ИНФОРМАЦИЯ О КОНСТРУКТИВНЫХ ИЗМЕНЕНИЯХ
 INFORMATION ABOUT DESIGN MODIFICATIONS

**Замена фрикционной накладки 85-4202057 на
 85-4202056-А6-01 ленты ВОМ 85-4202100.**
 Replacement of friction lining 85-4202057 of PTO band 85-4202100
 by friction lining 85-4202056-А6-01.

Бюллетень № Bulletin № 12 -2007	МОДЕЛЬ TRACTOR MODELS	821/	921.3/	1021.3/	1221.3/
	№ ТРАКТОРОВ TRACTOR SER. №				
	№ ДИЗЕЛЯ DIESEL SER. №

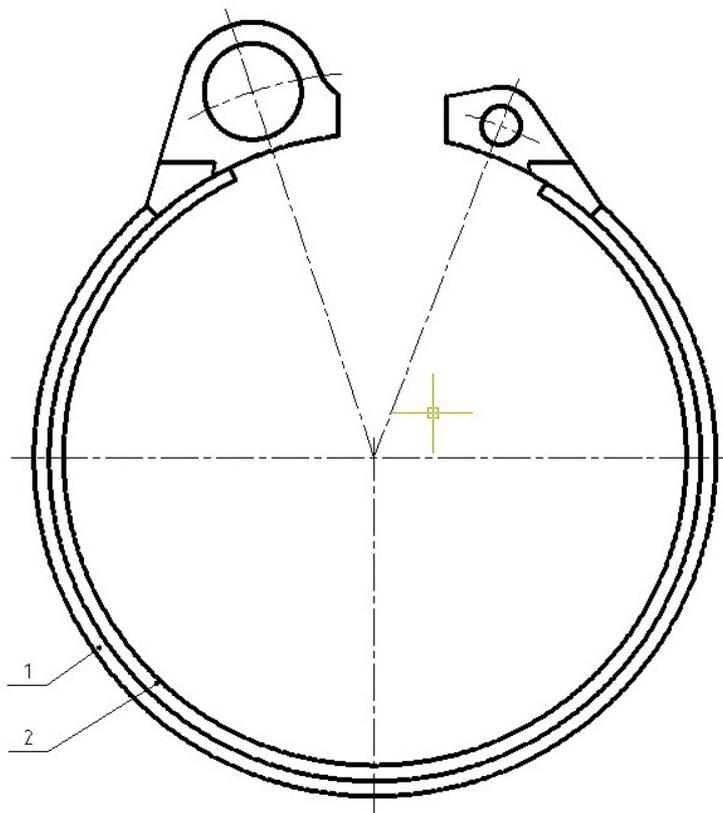
**Для обеспечения надежности, работоспособности, повышения долговечности работы
 деталей и ВОМ в целом, применяются накладки 85-4202056-А6-01 из материала ИТВ
 3242.**

Linings 85-4202056-А6-01, made of ИТВ 3242 material, are applied to ensure security,
 working capacity, increase of durability of components and the whole PTO.

До изменения Before modification				После изменения After modification			Наименование Denomination	Взаимоменяемость Interchangeability
№ поз. Position No	Номер детали Part Number	Количество Quantity	Поставка в запчасти Delivery for spare	№ поз. Position No	Номер детали Part Number	Количество Quantity		
1	2	3	4	5	6	7	8	9
1	85-4202055	1		1	85-4202055	1	Лента Band	A
2	85-4202057	1		2	85-4202056-A6-01	1	Накладка Lining	B
3								B
4								B
								B
